INFO TECHNIQUE

Différences visuelles sur le tendeur de courroie 533 0086 30

533 0086 30

Image 1 : Version INA avec deux vis M8 x 35

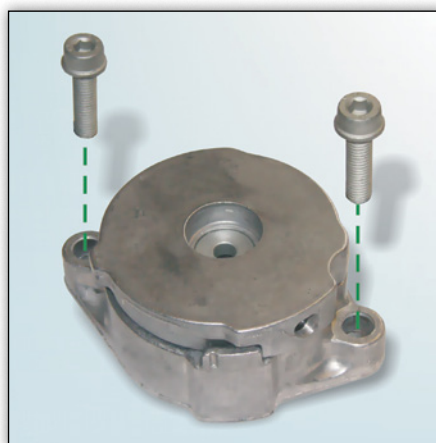
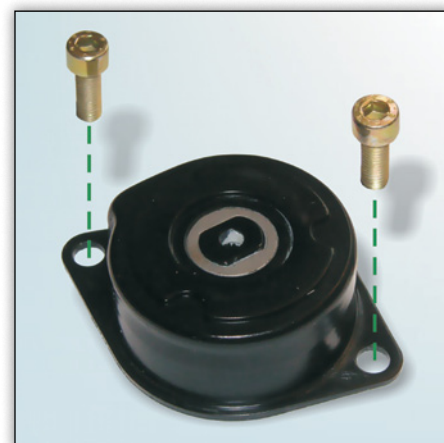
Lors du remplacement du tendeur de courroie 533 0086 30, les versions présentées peuvent être montées sur le véhicule.

Schaeffler Automotive Aftermarket propose actuellement le modèle de l'image 1.

Les deux modèles répondent aux exigences techniques.

Les vis (M8 x 35) fournies par Schaeffler Automotive Aftermarket sont à utiliser impérativement en raison de l'extrême épaisseur de la bride du tendeur de courroie 533 0086 30 (image 1).
